## MEMORÁNDUM

**Documento:** F500-L17-108

**Asunto:** **Edificación cercana al Lago Nabor Carrillo—Resumen final del análisis aeronáutico**

## Ubicación de la Opción 6.2

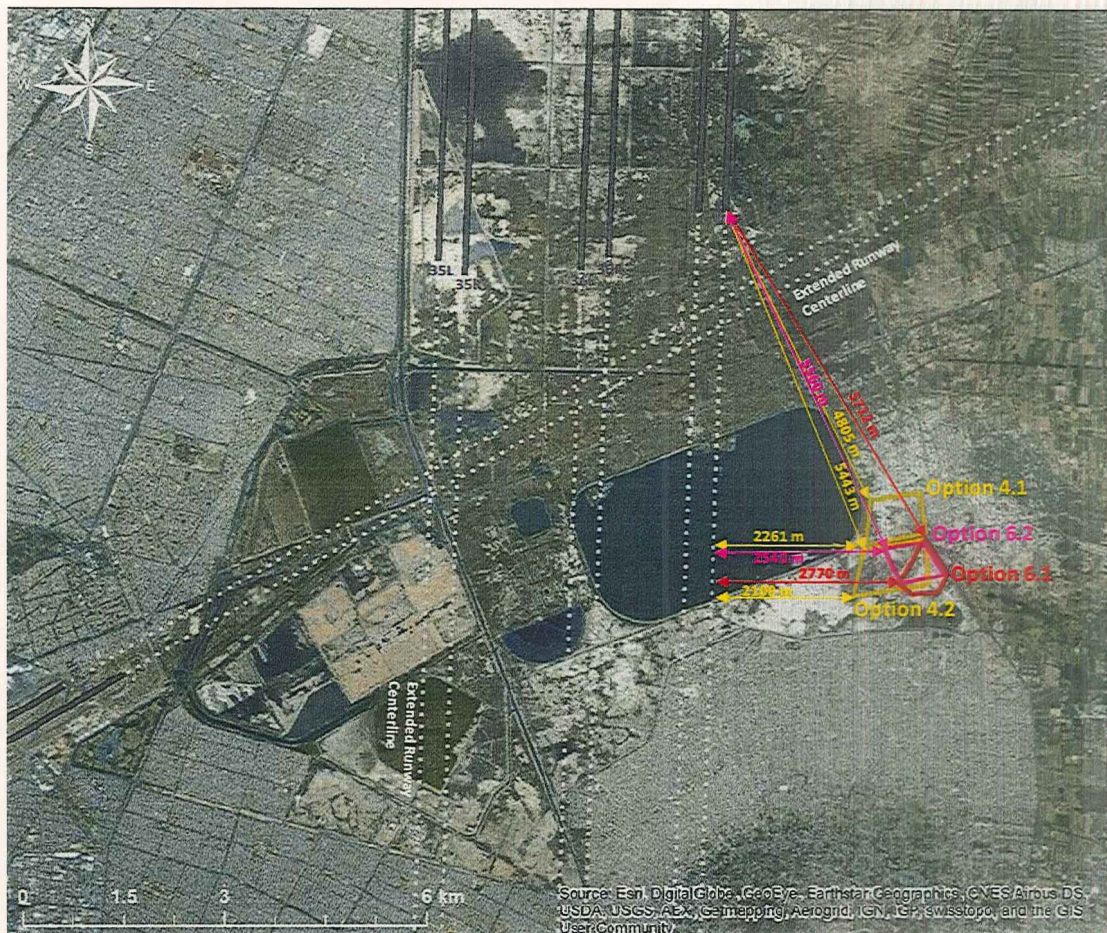
- La edificación deberá erigirse dentro del polígono conocido como Opción 6.2. Las coordenadas de los vértices de ese polígono (denominado también por CONAGUA "Tarquina 6.2") son las enviadas a MITRE por dicha dependencia, como sigue:

- La elevación máxima de cualquier estructura de la edificación, sea dicha estructura la que fuere (chimenea, torre, etc.), no deberá exceder 2,275 metros sobre el nivel medio del mar. Si los ingenieros constructores requieren de estructuras que excedan dicha elevación, pueden excavar para que la base sea más baja. En cualquier caso, ninguna estructura deberá exceder los 2,275 metros sobre el nivel medio del mar estipulados acá.
- MITRE sugiere que los responsables del proyecto se comprometan por escrito a asegurar que las aves en el área no sean atraídas por los residuos a ser tratados o que las columnas de humo (plumas) no creen otros problemas, incluido el problema aviar.
